Dato
2024-05-02

BRANDTEKNISK NOTAT **ALDERSRO PLEJECENTER:** **NR 2 (ADMINISTRATION)** **OG NR 4, 6 OG 10** **(ÆLDREBOLIGER)**

Projekt navn **Svendborg kommune – Udredning brandforhold ved 2 plejehjem**
Projektnr. **1100049740 – RDK2021N01473**
Modtager **Svendborg kommune**
Dokumenttype **Notat**
Dato **2024-05-02**
Version **01**
Udarbejdet af **CAM, JCAS**
Kontrolleret af **KRSS**
Godkendt af **KRSS**
Bilag
Bilag 1 – Nr. 2 og 4 -Brandtiltag
Bilag 2 – Nr. 6 -Brandtiltag
Bilag 3 – Nr. 10 -Brandtiltag
Økonomi, Overslagsberegning

Synlig gulv afløbskål i plast i kælderen - ingen tætning

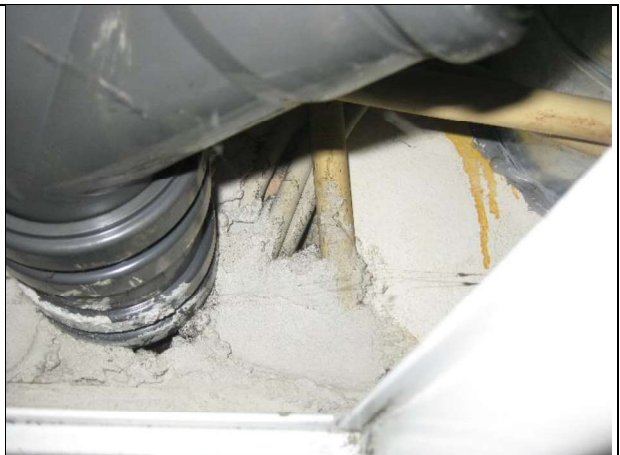
Flere gennemføringer er tætnet med bygningsskum/montageskum.

Tætning med montageskum omkring afløbsinstallation i kælder

Skade på puds/etagedæk i nr. 6.0.8
(gennemføring ikke tætnet)

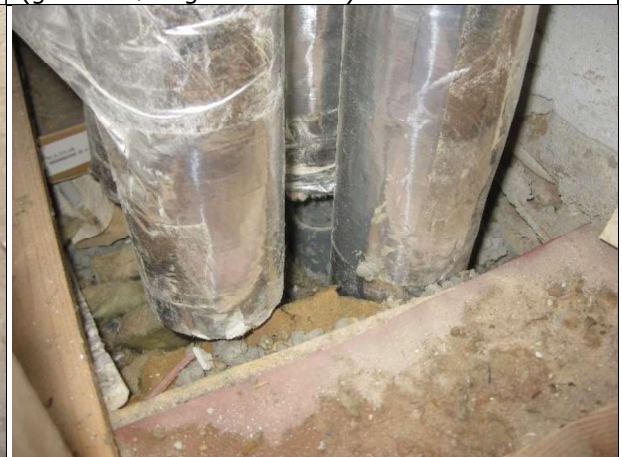
Besigtigelsen viser skader på underside af etagedækket, hvor der enter er boret eller hugget huller for installationerne der er ført igennem dækket.

Skade på puds/etagedæk i lejl. nr. 6.2.1
(gennemføring ikke tætnet)

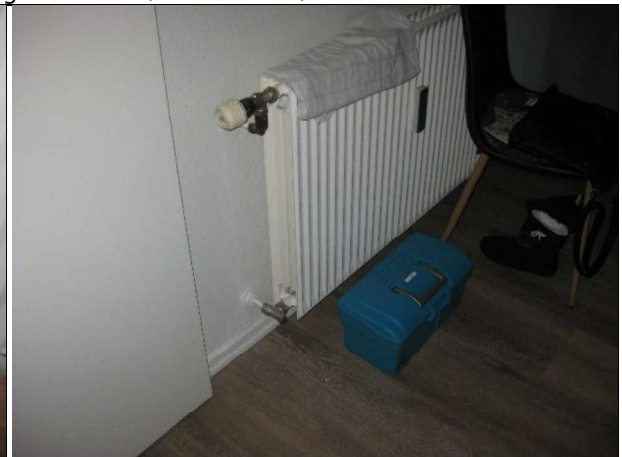
Brug af stålrørsbøsninger, kunne ikke konstateres ved besigtigelsen.

Lejl. 6.1.2 skakt - Træplade mod etageadskillelse afbryder brandisoleringlaget på ventilationskanal.

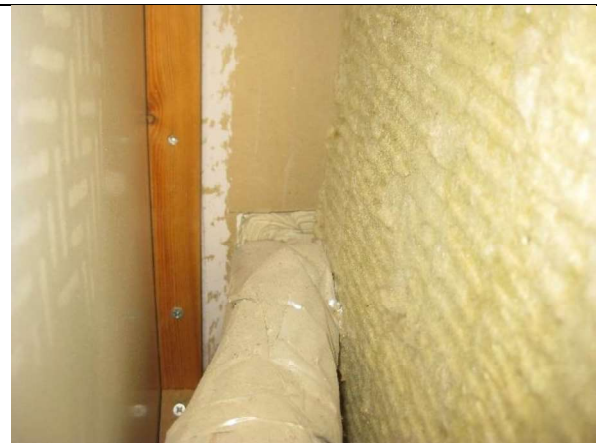
Lejl. 6.1.2 - Ventilationskanal inkl. brandisolering i skakt. Etageadskillelse er forsøgt udstøbt, men kvaliteten er tvivlsom. Gennemføringen er fyldt med betonrester, blandet med byggeaffald.

Lejl. 6.2.1 skakt - Ventilationskanal inkl. brandisolering i skakt. Etageadskillelse er forsøgt udstøbt, men gennemføringen er fyldt med betonrester, blandet med byggeaffald. Manglende fastgørelse af isoleringsmateriale i bund af skakt. Installationsrør ser ud til at gennembyrde brandisoleringslag, og dermed forringe de brandmæssige egenskaber.

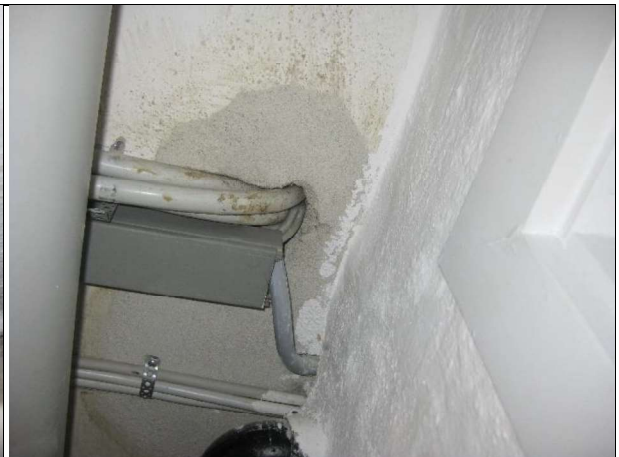
Nogle af gennemføringer udført med tætning i en eller anden form for pasta/fugemasse, dog i tvivlsom kvalitet.
